HEITI VERKS:
SVEITARFÉLAGIÐ ÁRBORG
SKÓLA- OG SUNDHALLARREITUR

HEITI TEIKNINGAR:
TRYGGVAGATA 15, SELFOSI
Deiliskipulagsbreyting

VERKNR: 213-009
MKV: 1:1.000 í A3
TEIKNING NR: TL-C
TEIKNAD AF: sg
HANNAD AF: sg
DAGS. TEIKN: 1. des. 2023
YFIRLESTUR / UNDIRSKRIFT: _____
TEIKN. BREYTT: _____

Deiliskipulag fyrir breytingu - mkv. 1:1000

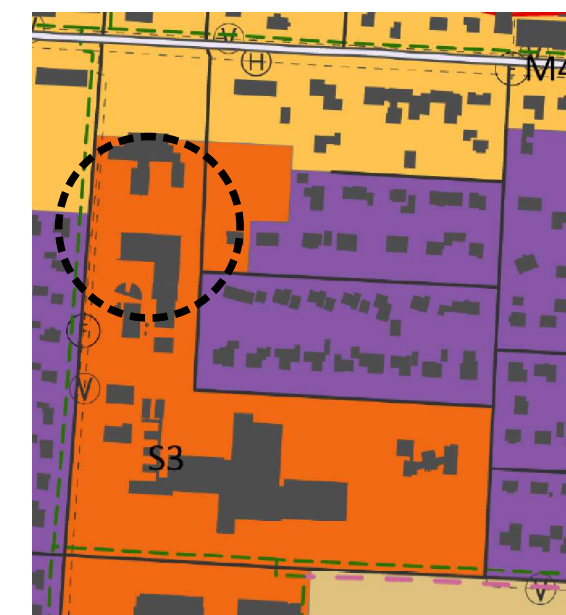
1. Á byggingarreit norðan við núverandi sundhöll við Tryggvagötu 15 verður heimilt að byggja á báðum hæðum og leyfilegt byggingarmagn eykst um 400m².
2. Bílastæði og gegnumakstur milli Tryggvagötu og Bankavegur fjarlægð
3. Bílastæði hreyfihamaðra færast
4. Lóðarstærðir breytast, sjá meðfylgjandi töflu
5. Nýtingarhlutfall beggja lóða breytist vegna breyttra óðarstærða og aukins byggingarmagns á lóð Tryggvagötu 15, sjá meðfylgjandi töflu.
